ГОСТ 1757—42 Кирко-мотыги

Изменение № 2*

(взамен изменения № 1)

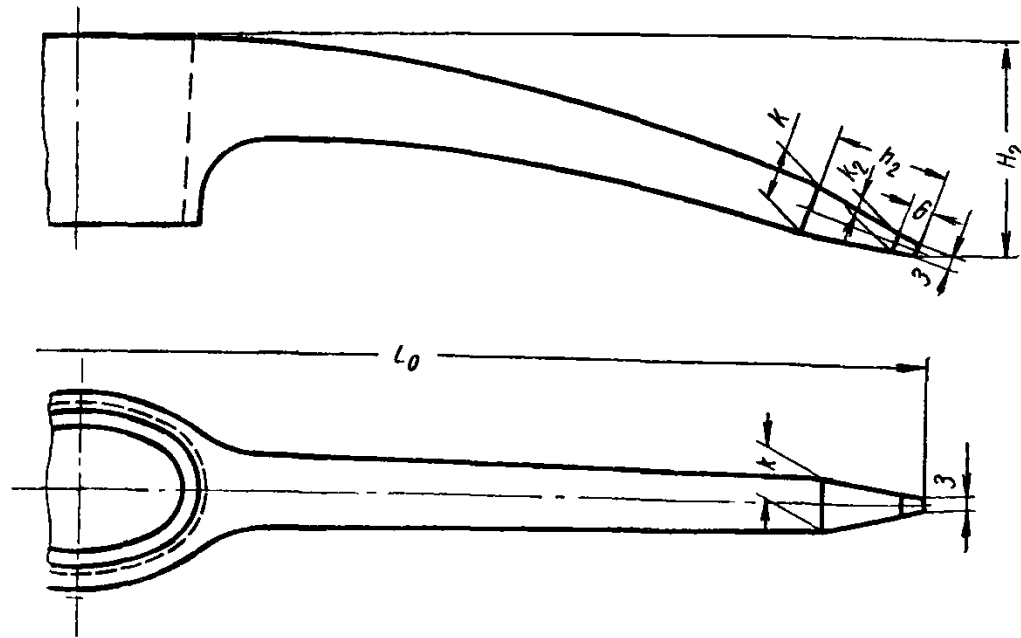
Пункт 2. Таблица 2 дополнена новым примечанием:

2. По согласованию с заказчиком допускается изготавливать кирко-мотыги с формой кирочного конца в соответствии со следующим чертежом:
